## 第6回 検査制度に関する意見交換会合 議事次第 (案)

1. 日 時 令和3年6月4日 (金) 14:30~18:00

### 4. 配布資料

資料2-1 原子力規制検査に関するガイド類の見直しについて (原子力規制庁)

図1 検査の深さ（実用発電用原子炉施設）

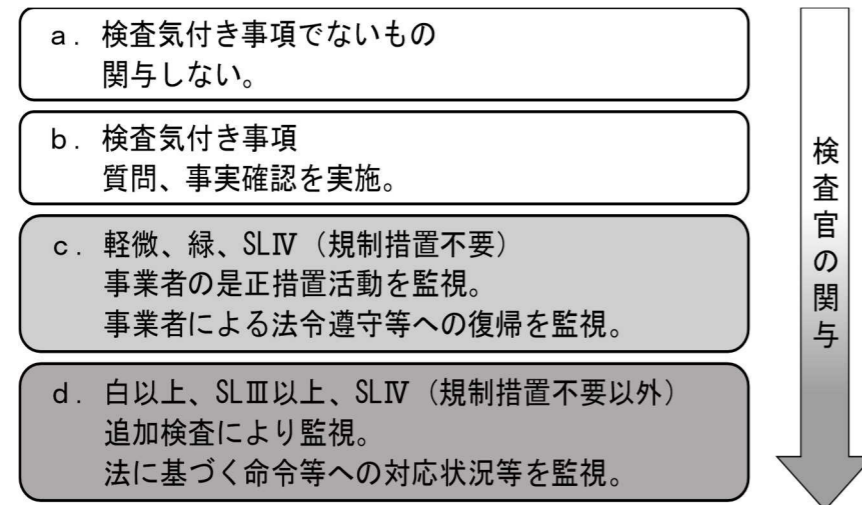
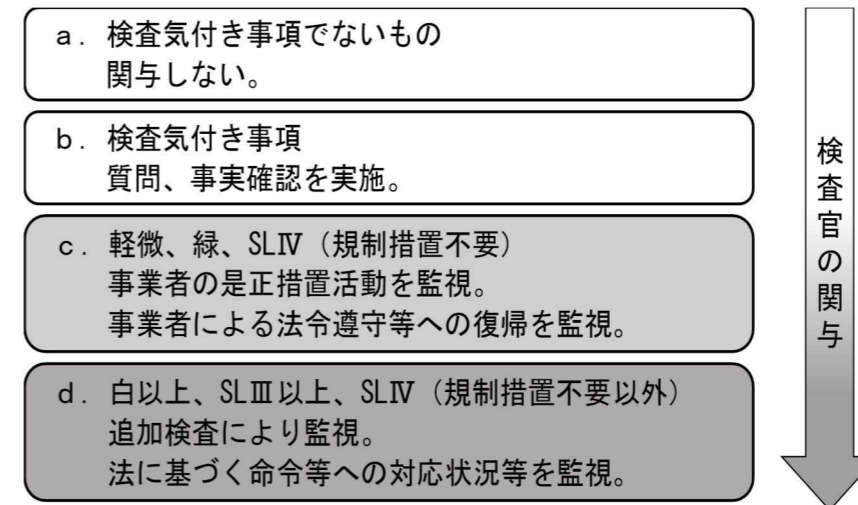
図1及び図2に概念図を示す。

以下に概念図を示す。

図2 検査の深さ（核燃料施設等）

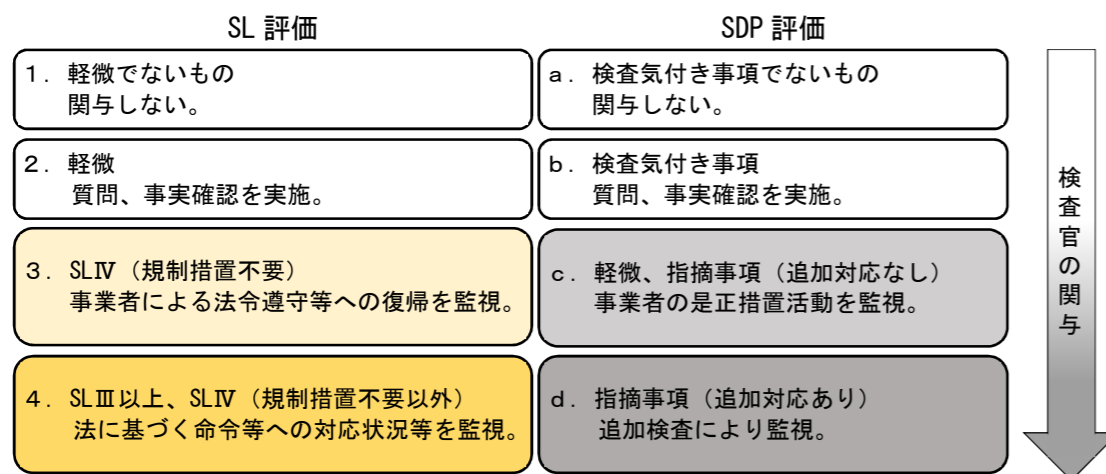
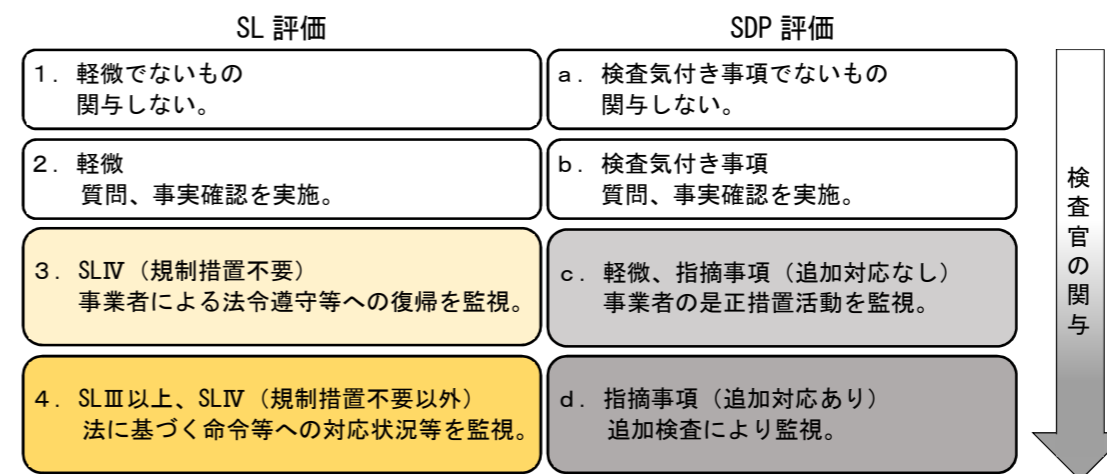
※核燃料施設等においては、SDP評価により核燃料物質の潜在的な危険性が低く指摘事項（追加対応なし）となる場合であってもSLIII以上またはSLIV（規制措置不要以外）となる場合がある。

図 1-1 原子力規制検査に基づく監督のプロセスと構成要素（実用発電用原子炉）

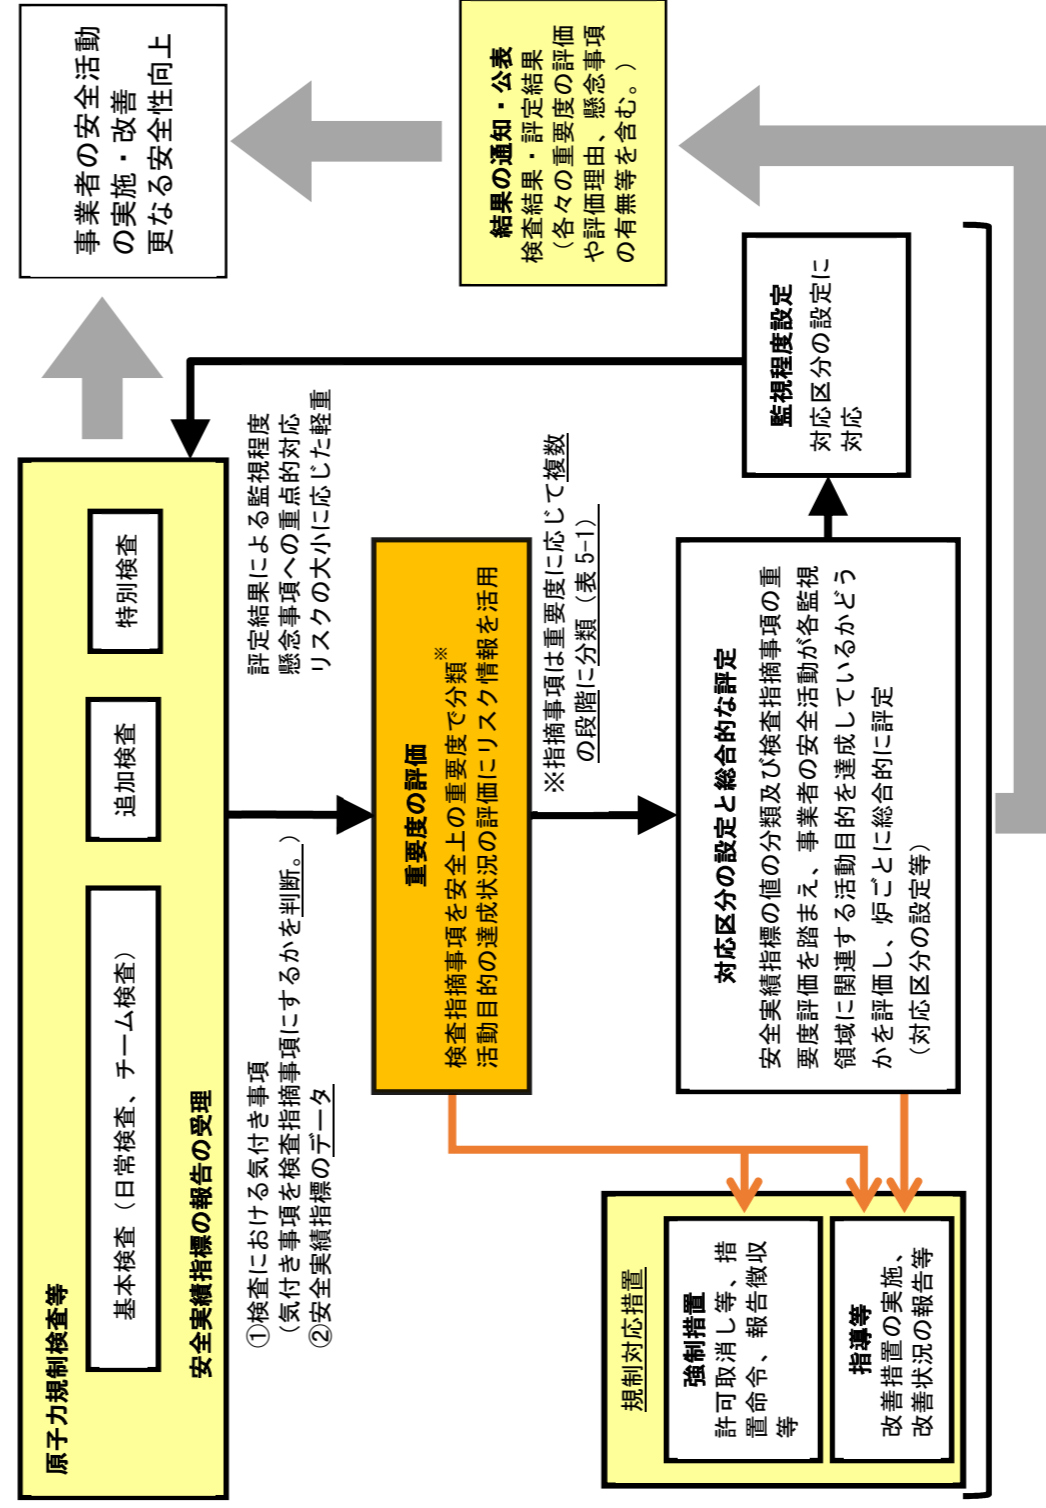
記載の適性化（誤記）※本文では引用していないので削除

別紙1 放射性気体及び液体廃棄物の放出管理及び固体廃棄物管理  
に関する重要度評価のフロー図

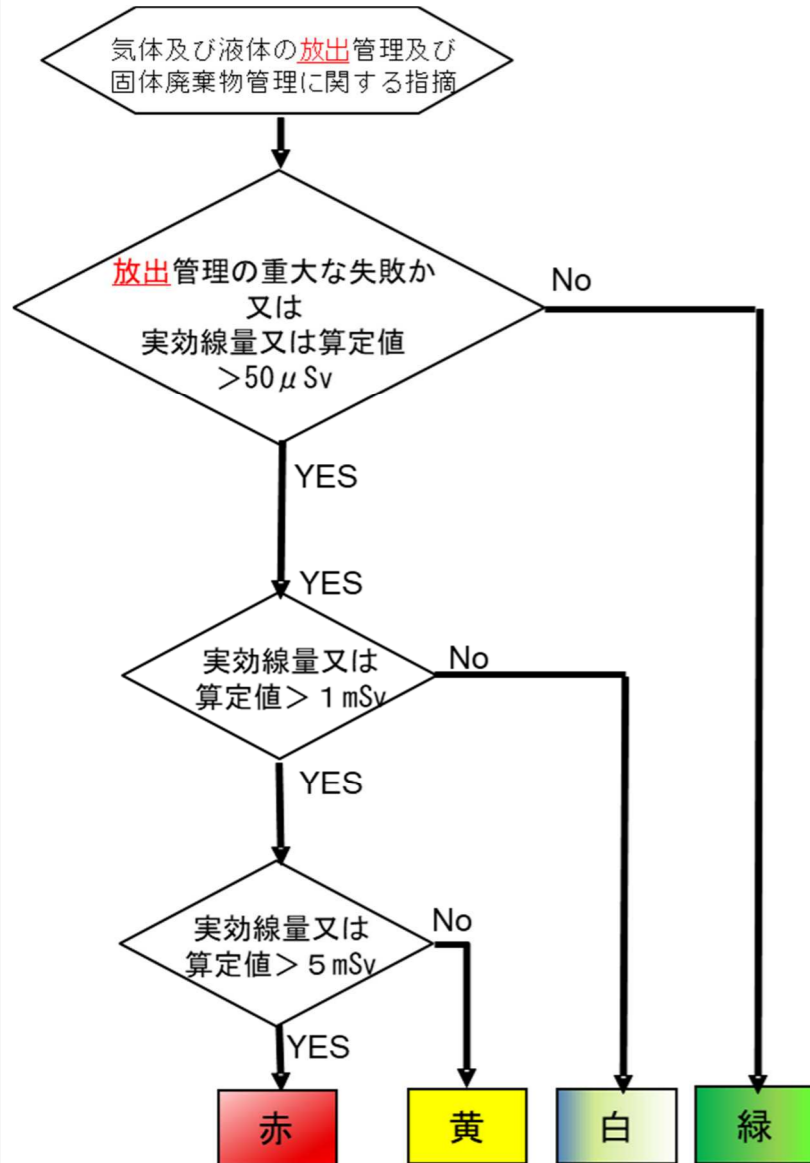
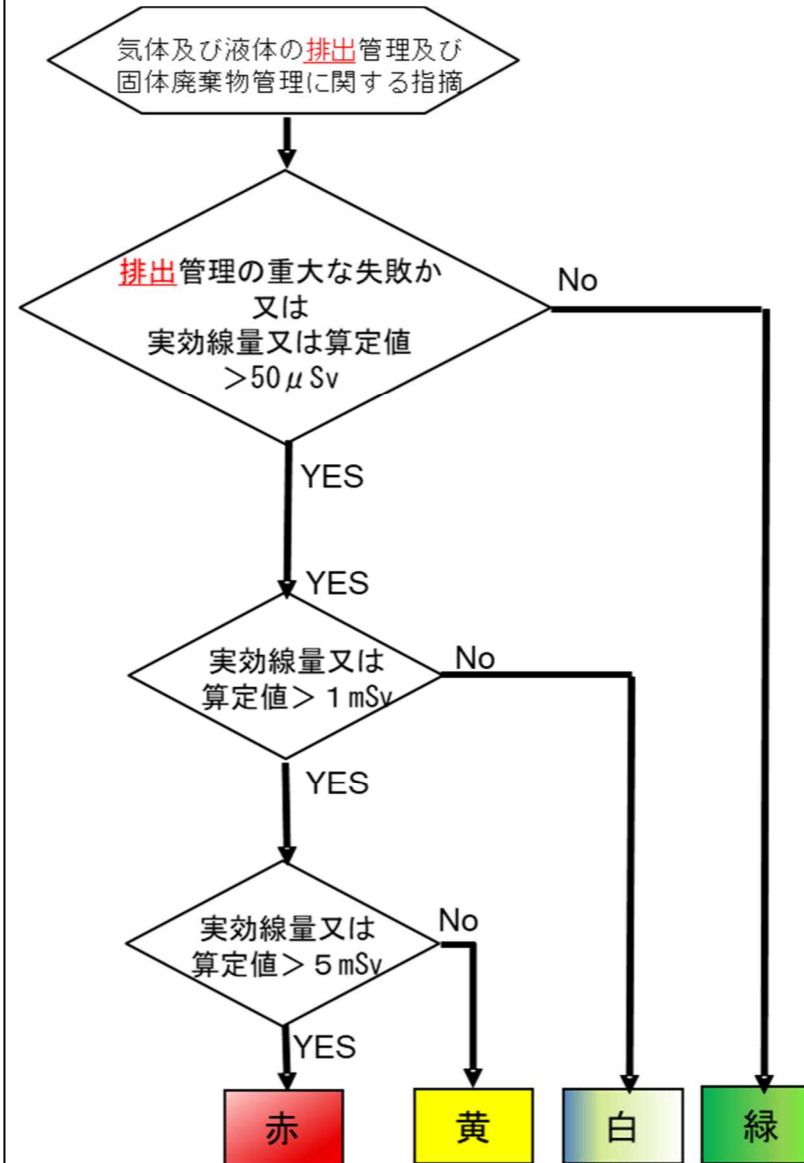
記載の適正化（表  
現の見直し）

記載の適正化（表  
現の見直し）

記載の適正化（表  
現の見直し）

図1. フェーズ1のフローチャート

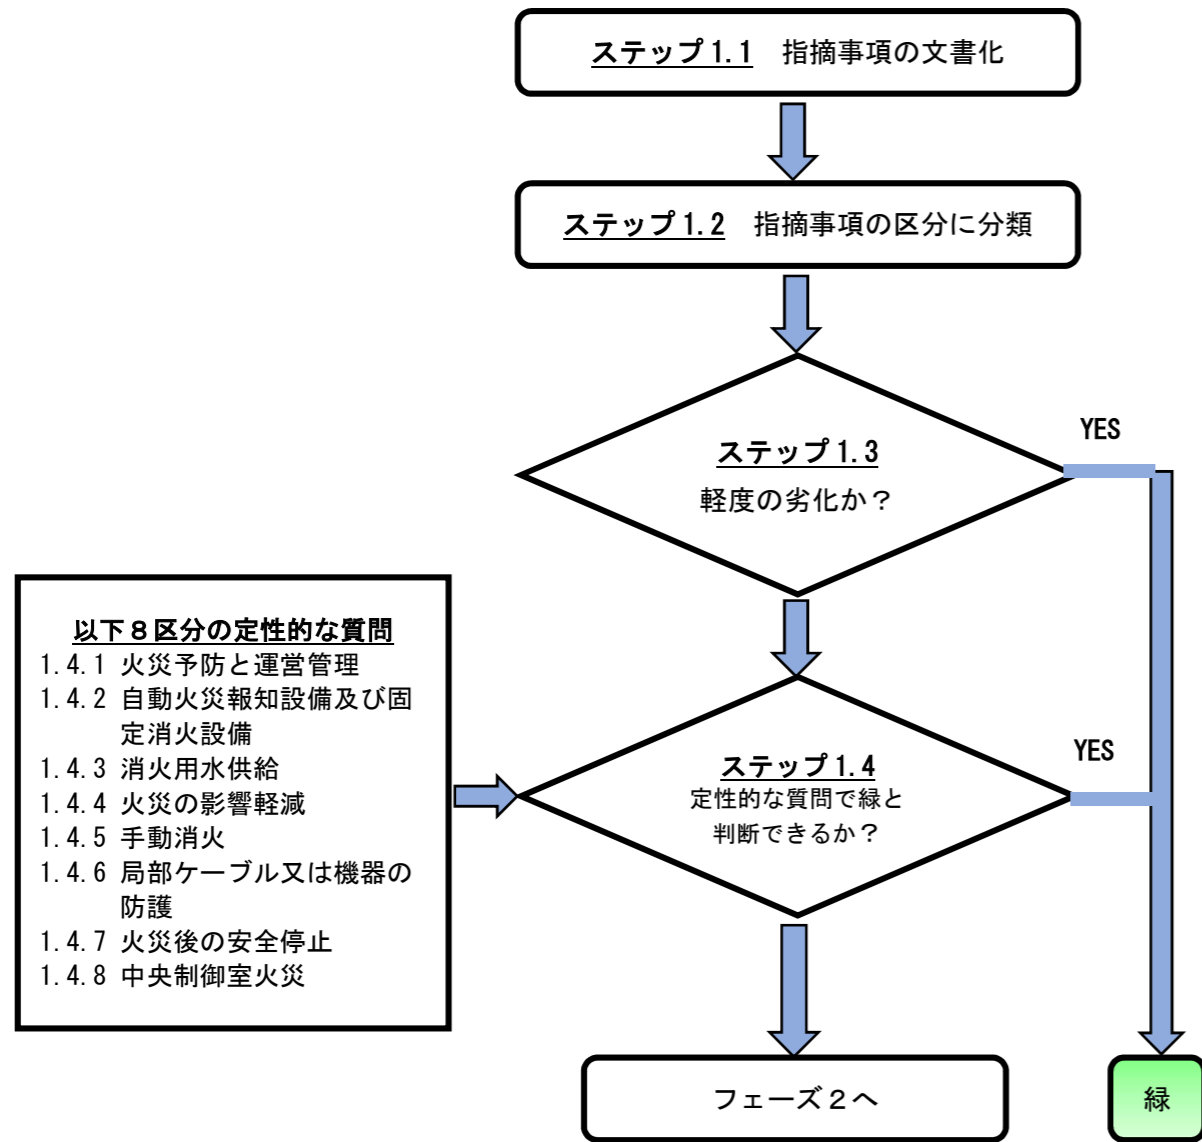
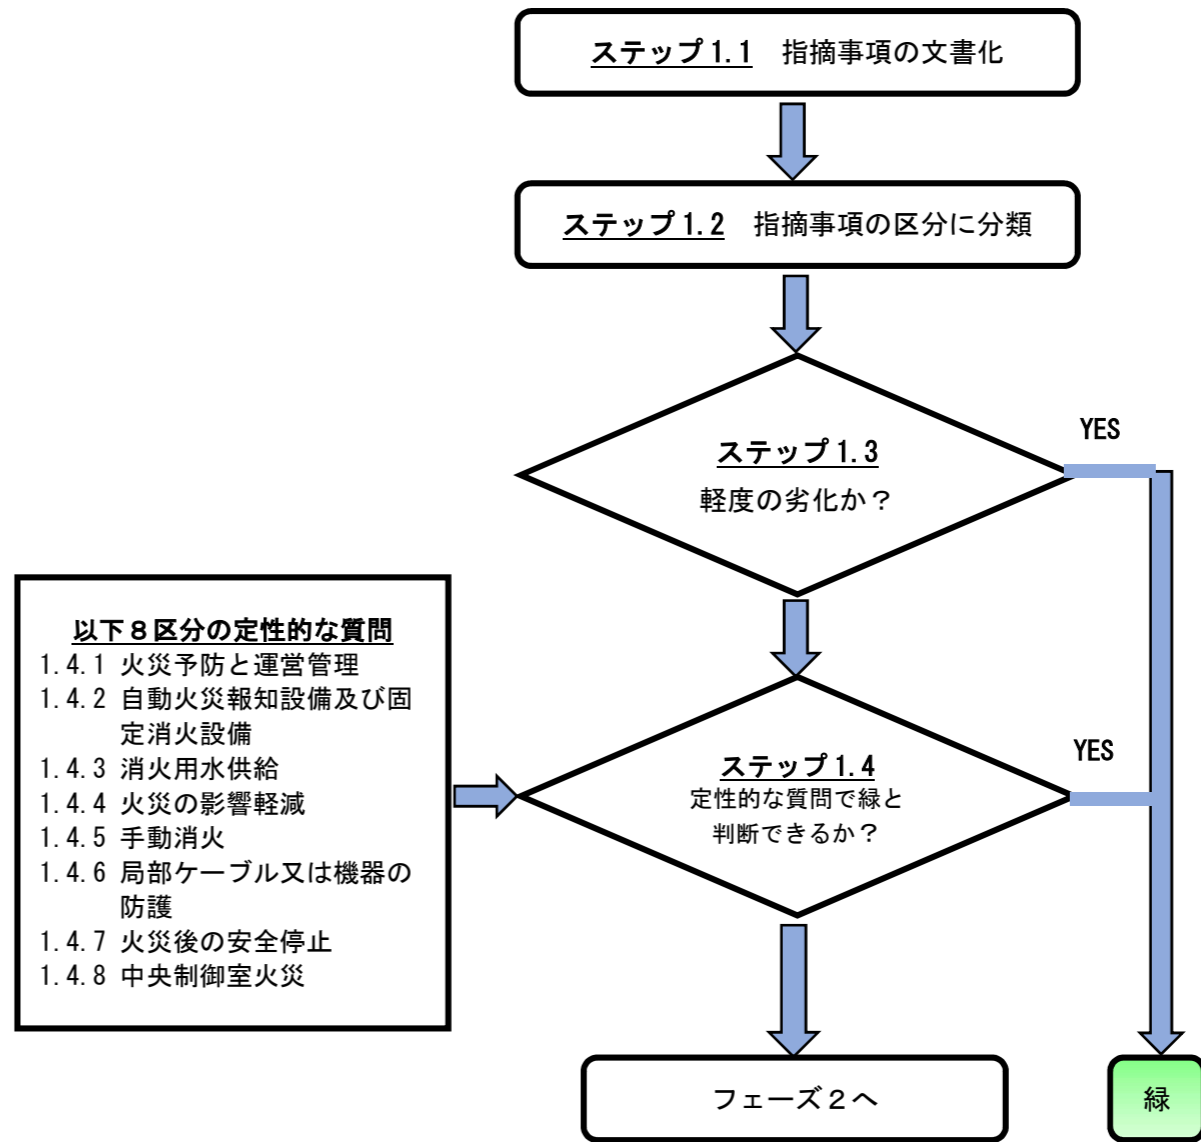
記載の適正化（誤記）
